川崎天然ガス発電所 3・4 号機増設計画 環境影響評価方法書に関する補足資料

平成 28 年 4 月 26 日

川崎天然ガス発電株式会社

(1) 1・2号機に対する3・4号機の用水の使用量の差異について

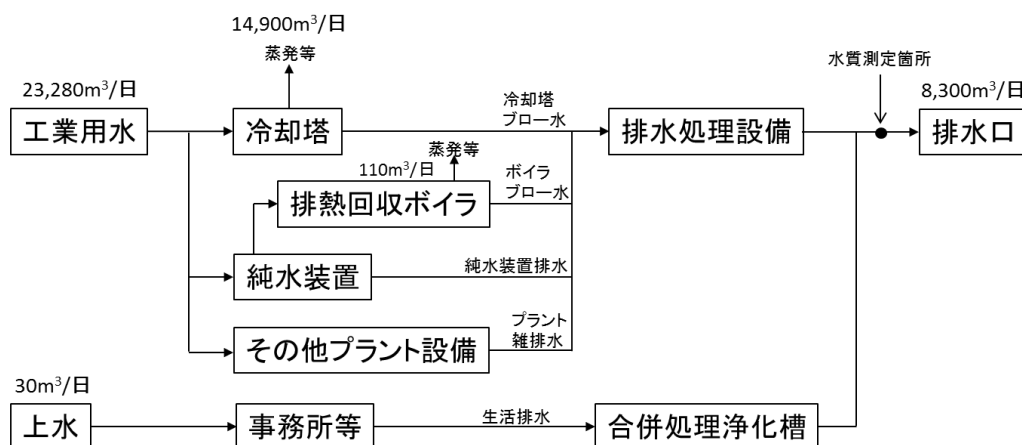
1・2号機と比べて用水の使用量が大きいのはなぜか。また、排水の量・水質についてどのような状況なのか説明願いたい。

方法書p14、「第2-6表 用水に関する事項」について、以下の理由から、1・2号機に対して3・4号機の用水の使用量が大きくなっています。

- ・発電設備の出力が1・2号機は各約42万kWに対して、3・4号機は各約65万kWと大きくなっているため。
- ・1・2号機の用水の日最大使用量の23,280m³は1基DSS運転^{*}、1基24時間連続運転とした場合の数値であり、3・4号機の用水の日最大使用量の45,600m³は2基24時間連続運転とした場合の数値であるため。
- ・現段階では3・4号機のメーカーが決まっていないため、複数社ある中で最大の使用量を記載しているため。

■ 白煙による視程障害の予測結果

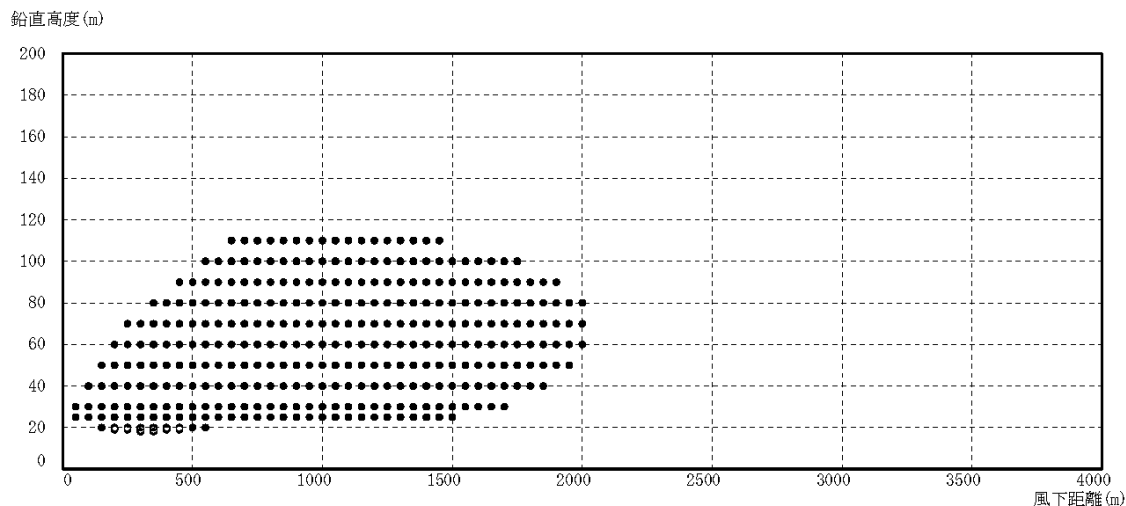
冷却塔からの白煙について、既設1・2号機の白煙の状況を把握し、その結果を踏まえ予測に反映しないのか。

施設の稼働（機械等の稼働）に伴う冷却塔白煙による大気環境への影響については、環境影響評価項目として選定し、FOGモデルなどの適切なモデルを用いて、既設1・2号の冷却塔から排出される白煙による影響を考慮した上で、予測・評価を行います。

なお、「川崎天然ガス発電所 環境影響評価書」（川崎天然ガス発電株式会社、平成17年）によると、既設1・2号機の冷却塔からの白煙の視程障害の予測結果は、下図に示すとおりです。対象事業実施区域の東～南西側にある高速湾岸線及び京浜運河方面において、白煙の長さが最大で2km程度となっています。一方で、2008年の営業運転開始以降の目視確認またはモニターによる監視の結果、実際の白煙の長さは数百m程度となっており、白煙の影響範囲は予測結果よりも短くなっています。また、これまでに白煙の発生に伴う苦情や行政等からの指導は受けておりません。

このことから、既設1・2号機の冷却塔からの白煙の実際の影響は予測結果に対して小さいと考えます。
